Advies Klankbordgroep GVVP 2017-2021 Blaricum Dorp Noord

1^e herziende versie: November 2019

Maatregel 1-I (GVVP Maatregel 8A-I): Aanleggen fietspad in de huidige berm ten westen van de Bergweg en ten noorden van de Meentzoom.

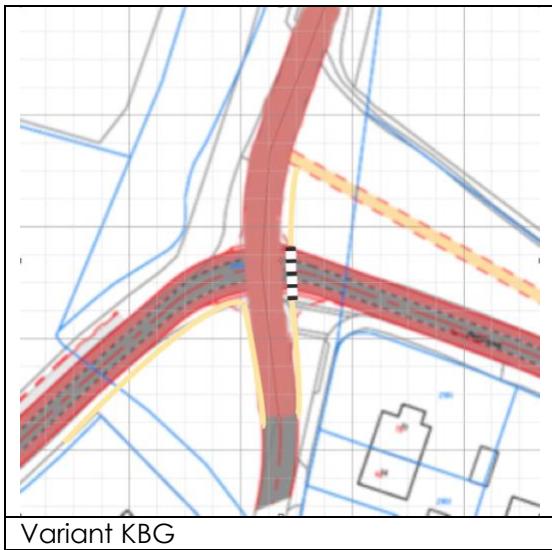
De voorgestelde varianten beogen snelheid beperkende maatregelen voor het autoverkeer. Echter door de voorrang positie voor doorgaand verkeer, nodigen de huidig voorgestelde oplossingen uit om op het rechte stuk en in de bochten hard te blijven rijden, wat voor een gevaarlijke situatie leidt voor het kruisend langzame verkeersdeelnemers.

Variant A bevat geen extra beperkende maatregel en voldoet niet aan de wens van de klankbordgroep op dit kruispunt de veiligheid van alle verkeersdeelnemers te verbeteren.

Variant B is niet haalbaar omdat de Op Caliskamp (voorheen Verlengde Bergweg) vanuit de Meentweg en visa versa niet meer met de auto bereikbaar is. Mede gezien de ligging van de Algemene Begraafplaats aan de zijstraat (Woensbergweg) van de Op Caliskamp (voorheen Verlengde Bergweg).

Variant C introduceert een snelheid beperkende maatregel echter de uitgewerkte maatregel is ook niet in lijn met de wens van de klankbordgroep om een 30 km zone in te voeren waarbij verkeer van rechts voorrang heeft.

Volgens de klankbordgroep zou een rotonde op deze plek de meest veilige oplossing zijn, echter hiervoor is onvoldoende ruimte en past niet in het karakter van de omgeving. Als alternatief ziet de klankbordgroep ziet een fietsweg met vrijliggend voetpad startende vanaf de Meentweg en doorlopend op de Op Caliskamp (voorheen Verlengde Bergweg) tot aan het in het verlengde liggende fietspad. Hierbij wordt de langzame verkeersdeelnemers belangrijk gemaakt en zal het autoverkeer op de Bergweg en Meentzoom voorrang aan de langzame verkeersdeelnemers moeten verlenen. In combinatie met de 30 km zone ontstaat hier een natuurlijke snelheid beperkende maatregel. Bijkomend voordeel is dat hierbij geen extra obstakels ontstaan voor de hulpdiensten, zoals in variant B en C wel het geval is.

Indien de fietsweg variant niet haalbaar is, adviseert de klankbordgroep om variant C verder uit te werken in een 30 km variant waarbij verkeer van rechts voorrang heeft.

De klankbordgroep adviseert om de aansluiting van de Meentweg en Op Caliskamp (voorheen Verlengde Bergweg) zoals in de voorgestelde oplossingen te verleggen. Echter voor de verdere invulling adviseert de klankbordgroep een oplossing uit te werken op basis van een fietsweg tussen de Meentweg en de Op Caliskamp.

Mocht dit niet haalbaar zijn dan adviseert de klankbordgroep om op basis van variant C (20190130_BE9465-100-100_1158_SO-628 V7 – Inzet, met snelheid belemmerende maatregel door middenberm met auto doorgang) met een nieuw voorstel te komen waarbij de gewenste 30 km. zone verwerkt

Maatregel 1-III (GVVP Maatregel 8A-III) (afgeleide maatregel): Snelheid remmende maatregel Bergweg t.h.v. Bergweg 20

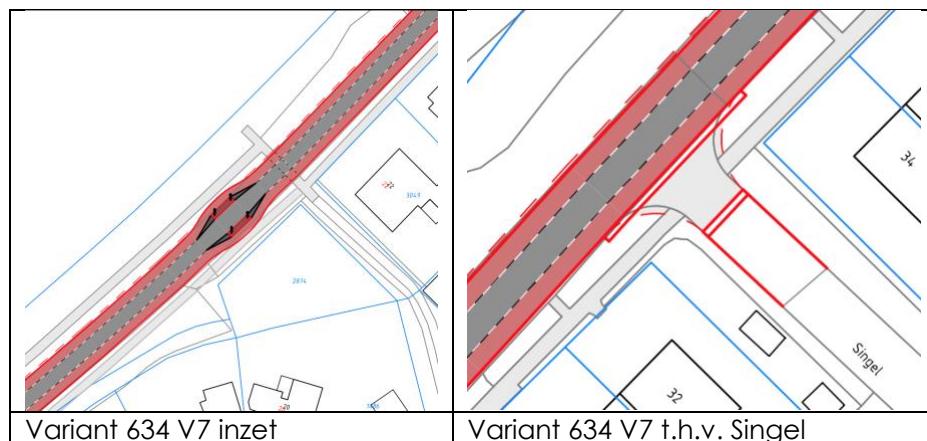
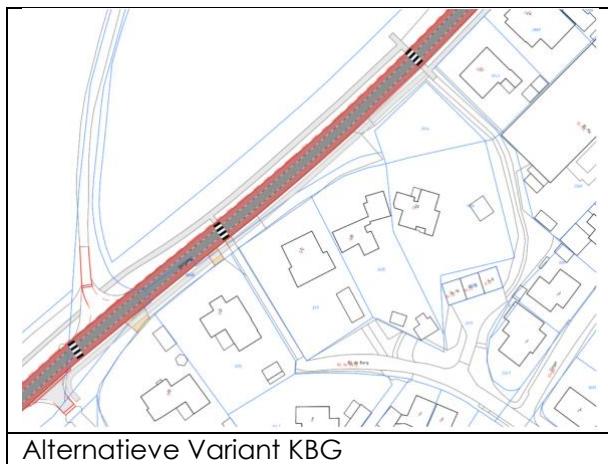
De klankbordgroep is verrast dat deze afgeleide maatregel is opgenomen in de besluitvorming. De KBG is ook verbaasd omdat aangegeven is dat de inrichting van de weg dusdanig wordt uitgevoerd dat er niet te hard zal worden gereden. En dan zou deze maatregel ook overbodig zijn.

De maatregel levert extra geluidsoverlast en extra uitstoot van schadelijke stoffen (uitlaatgassen en fijnstof door remmen) met zich mee door het afremmen en optrekken van auto's. Verder is de locatie zeer ongelukkig gekozen net, voor/na een oversteekplek wat niet als zodanig is aangegeven.

Op de huidige bergweg zijn momenteel ook geen snelheid remmende maatregelen opgenomen en ligt de gemiddelde snelheid beneden de 50 km per uur.

De voorgestelde snelheid remmende maatregel zal een obstakel kunnen vormen voor de hulpdiensten. Dit samen met de verplichte drempels voor zijwegen bij 50km/uur en de

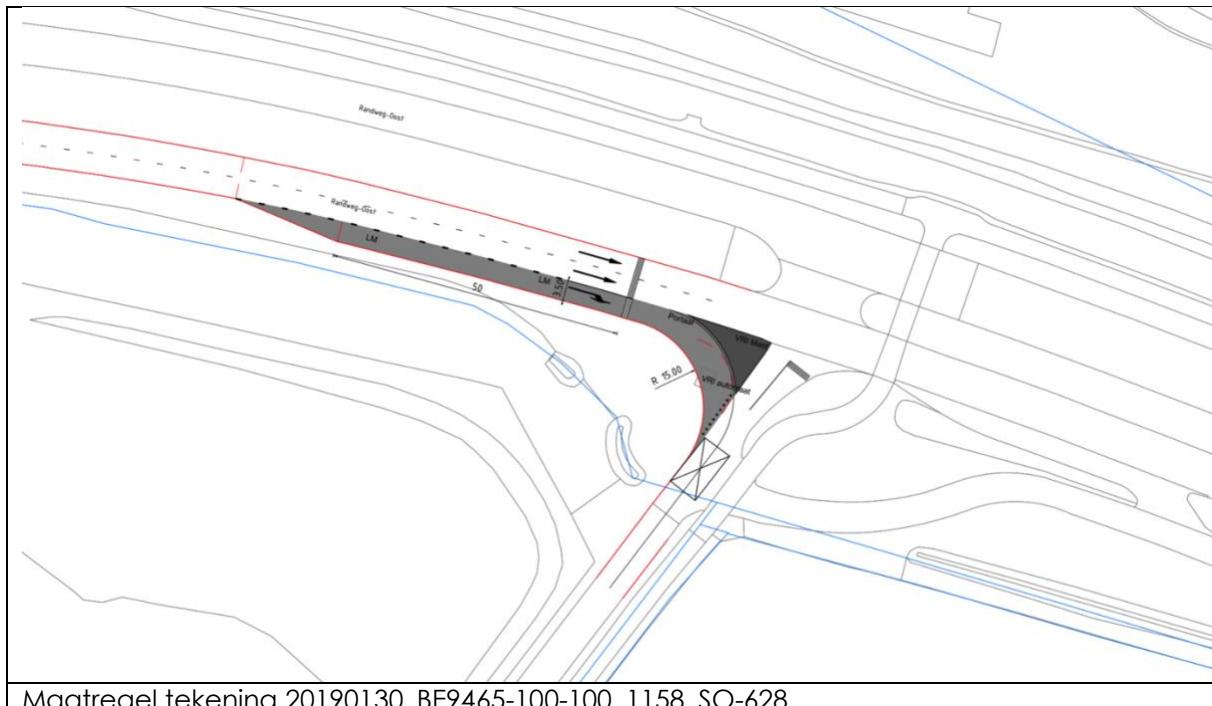
In de huidige situatie mag er vanuit Huizen niet rechtsaf worden geslagen. Het verbod zorgt echter voor de volgende onveilige situaties.

Het rechtsaf slaand verbod wordt door sommige genegeerd, waardoor er een ruime bocht wordt gemaakt en verkeer hierbij op de tegenliggende baan terecht komt. Hierdoor ontstaat een vervelende situatie voor tegemoetkomend verkeer dat voor het verkeerslicht staat.

Enkele meters na het verkeerslicht mag wel worden afgeslagen naar de Gooyerweg (ligt parallel aan Randweg-Oost). Omdat dit een normale 2-richtingsverkeer baan is mag hier worden gekeerd en kan er zodoende alsnog vanuit Huizen via de Burgemeester Le Coultredreef naar Blaricum-dorp worden gereden. Dit brengt ook een onveilige situatie met zich mee. De ruimte om te keren is beperkt. Hierdoor wordt er een ruimere bocht genomen op de Randweg-Oost, waarbij gebruik wordt gemaakt van de rechtdoor strook. Om van de parallelbaan op de Burgemeester Le Coultredreef te komen is tevens een onveilige situatie. Er dient een fietsstrook te worden overgestoken, terwijl er op de rijbaan auto's staan te wachten voor het stoplicht. Verder is het onoverzichtelijk omdat de aansluiting dicht bij het verkeerslicht zit en daardoor niet duidelijk is wanneer er fietsers en auto's van rechts verschijnen.
